**Impianto fotovoltaico ad inseguimento
monoassiale presso Aquileia (UD)****Progetto Definitivo**

INT_REL_01_A**Documento di riscontro alle integrazioni**

2. RISPOSTE ALLE RICHIESTE DI INTEGRAZIONI REGIONE FRIULI VENEZIA GIULIA - PROT. N. 0262935/P/GEN DEL 05/05/2023

Alternativa “naturalistica”

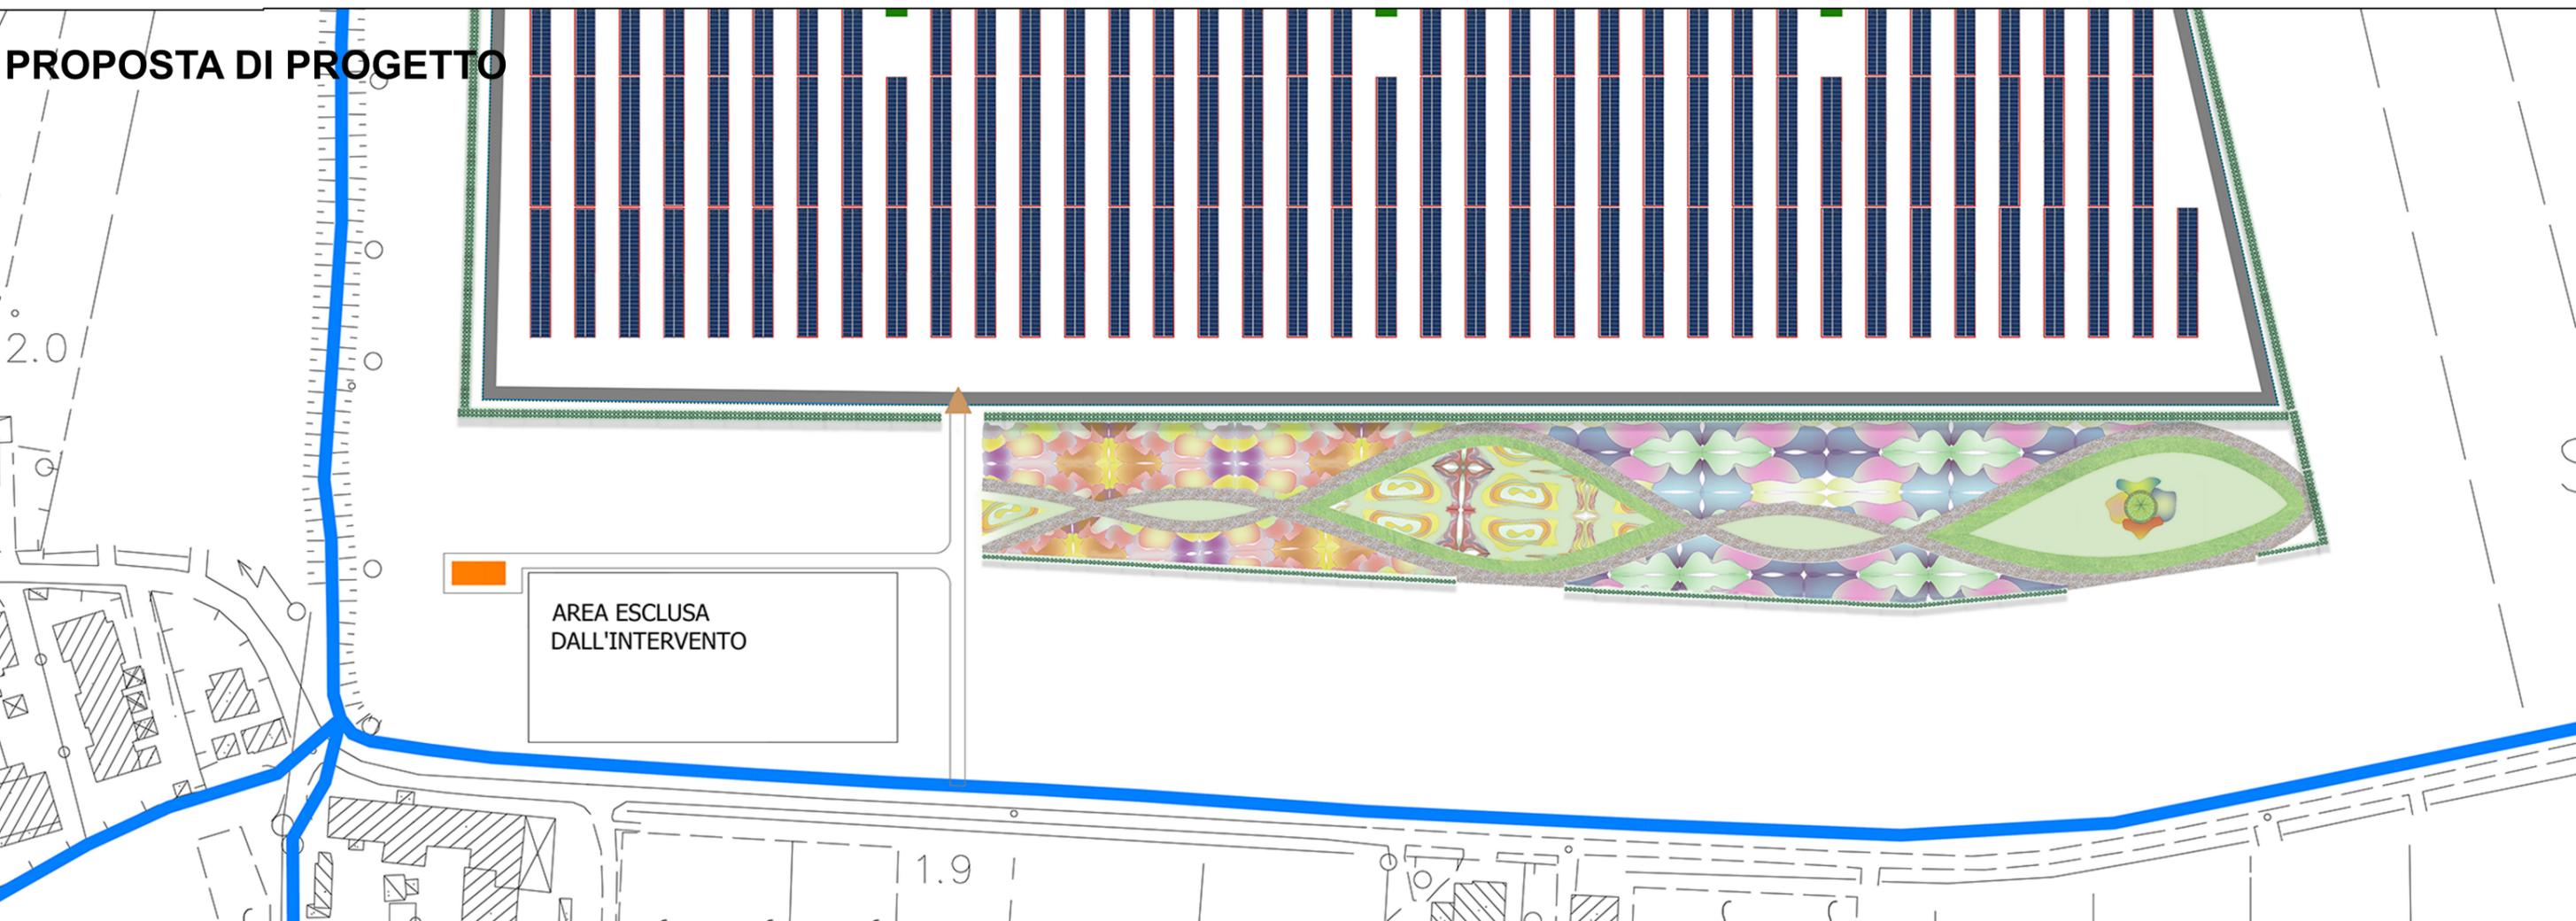
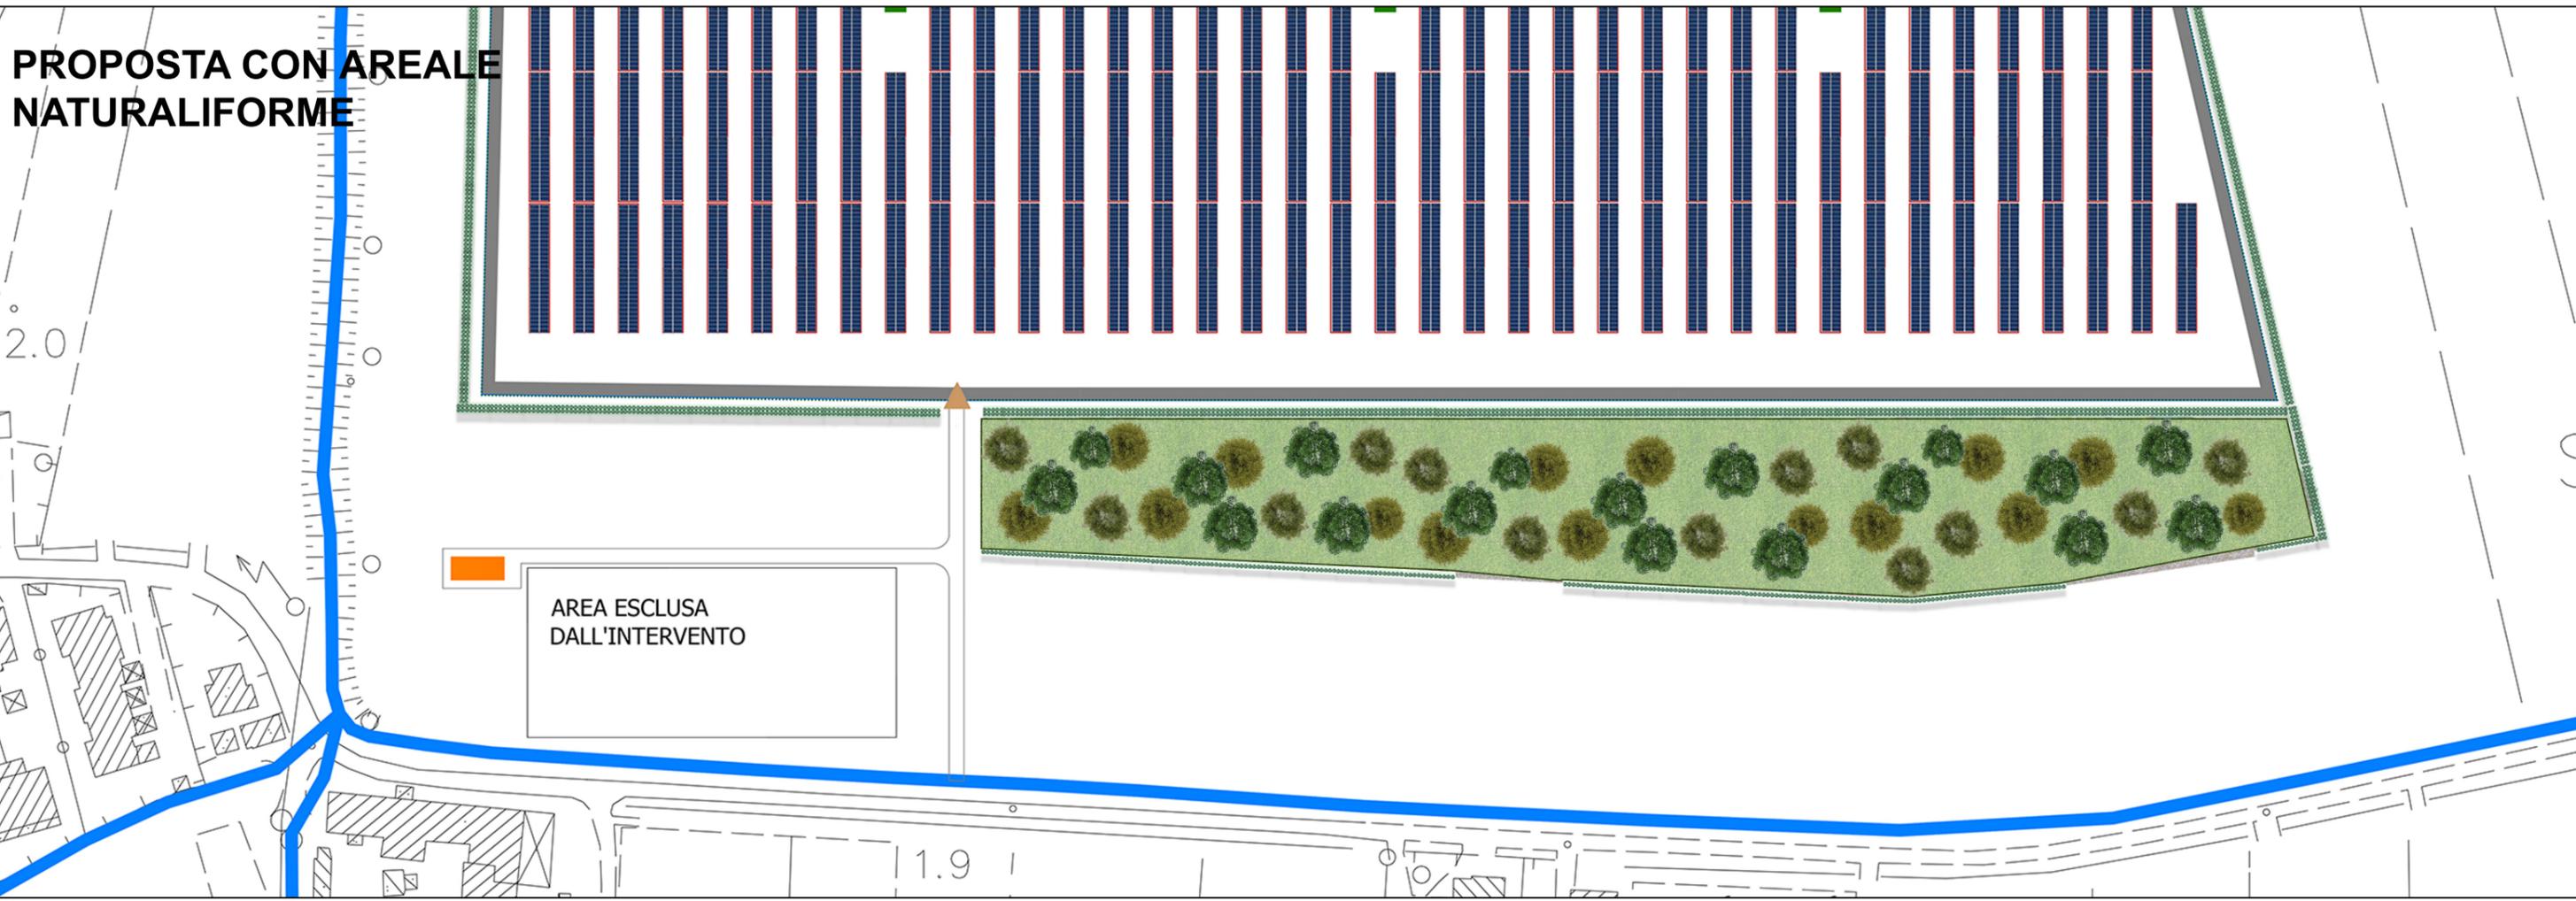
- a) *Specificare quale sarà la futura destinazione d'uso delle aree in cui saranno realizzate le diverse tipologie di giardini e se verranno eventualmente rese pubblicamente fruibili.*
- b) *Fornire chiarimenti sulla gestione e manutenzione delle opere a verde in particolare dei giardini e dei frutteti, garantendo l'astensione dall'uso di pesticidi e diserbanti al fine di preservare la falda acquifera sotterranea*
- c) *Fornire un'alternativa "naturalistica" di interventi a verde sostituendo i giardini ornamentali con nuclei di vegetazione naturale, riconducibili a fitocenosi ad alto fusto e/o erbacee tipiche del contesto territoriale, confrontandola con la soluzione progettuale proposta in particolare in relazione agli aspetti naturalistici e paesaggistici.*

Allegato alla presente relazione, si fornisce una tavola di alternativa "naturalistica", nella quale sono state messe a confronto le mitigazioni proposte nello Studio preliminare ambientale presentata in istanza (RM22_PD_AMB_REL_01_A) con la nuova proposta, e relativo fotoinserimento (vedere ALLEGATO 1).

PROPOSTA DI PROGETTO

PROPOSTA CON AREALE NATURALIFORME
